Ortsgemeinde Dielkirchen

Bebauungsplan „Solarpark Dielkirchen“

**Beschlussfassung über die Abwägung der Stellungnahmen
durch den Ortsgemeinderat der Ortsgemeinde Dielkirchen
in der Sitzung am**

Stand: 05.07.2024

Auszug außergewöhnlicher Starkregen (SRI7, 1 Std.)

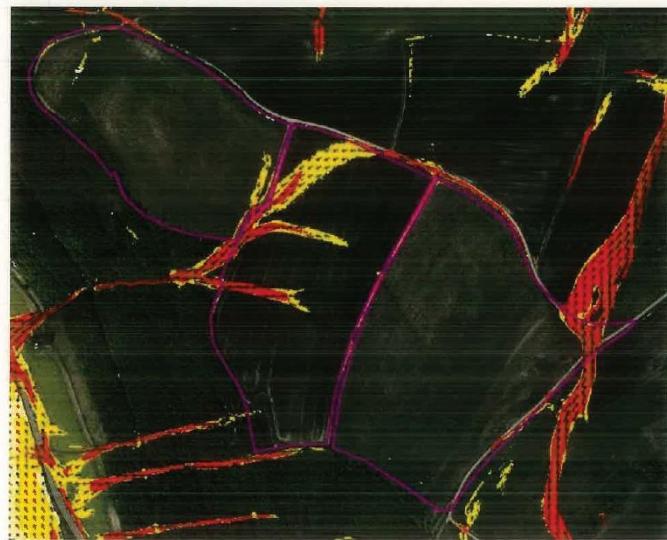
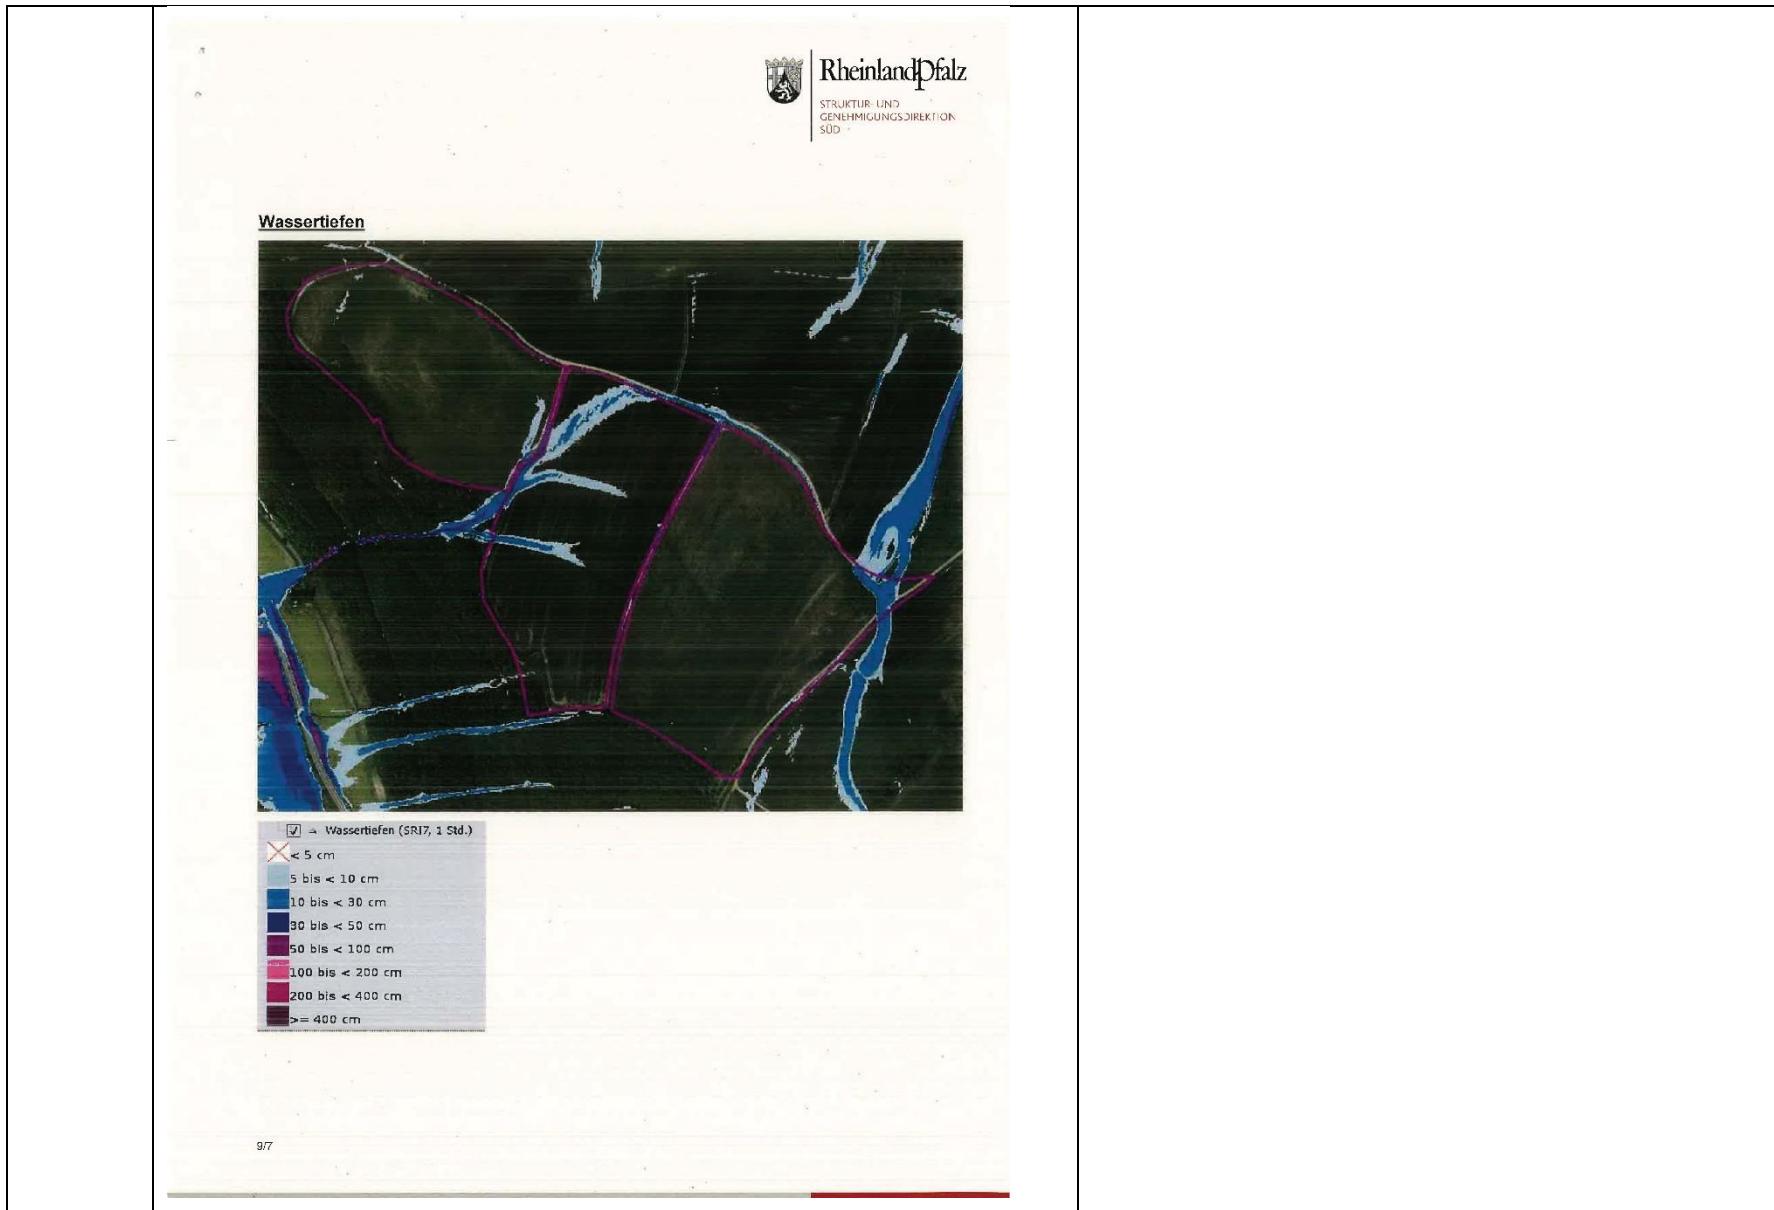
II.	<p>Im Vorhaben- und Erschließungsplan sind rote Piktogramme dargestellt. Ich gehe davon aus, dass es sich dabei um Trafostationen handelt. Im Planbereich B sind die beiden nördlichsten Stationen und im Planbereich C die beiden östlichsten Stationen bei einem Ereignis SRI 7 potentiell von Starkregenabfluss mit bis zu 50 cm Wassertiefe und hohen Fließgeschwindigkeiten von bis 2 m/s betroffen. Ich empfehle einen Standortwechsel der Stationen.</p>	<p>Die Standorte der genannten Trafostationen wurden im Vorhaben- und Erschließungsplan entsprechend angepasst, dass eine Gefahr durch Sturzfluten minimiert werden kann.</p>
III.	<p>Es ist zu beachten, dass es bei Starkregenereignissen überall zu einem Oberflächenabfluss kommen kann, wobei sich erst in Mulden, Rinnen oder Senken größere Wassertiefen und</p>	Kenntnisnahme.

<p>Fließgeschwindigkeiten bilden. Daher sind vor Ort immer die vorhandenen Oberflächenstrukturen und Verhältnisse zu berücksichtigen. Unter dem Link https://geoportal-wasser.rlp-umwelt.de/service/is/10360/ können die neuen Sturzflutgefahrenkarten für den betreffenden Bereich eingesehen werden.</p>	
IV.	<p>Zusätzlich sollte bei Modultischen mit mehreren Modulreihen übereinander darauf geachtet werden, dass das Niederschlagswasser zwischen den einzelnen Modulreihen abtropfen kann, so dass das Niederschlagswasser sich breitflächig verteilt und versickert. Andernfalls kann es zur Bildung von Erosionsrinnen an der unteren Tropfkante kommen.</p>	<p>Die Modulreihen werden nicht wasserdicht miteinander verbunden. Die konkrete Ausgestaltung ist dem Vorhaben und Erschließungsplan zu entnehmen.</p>
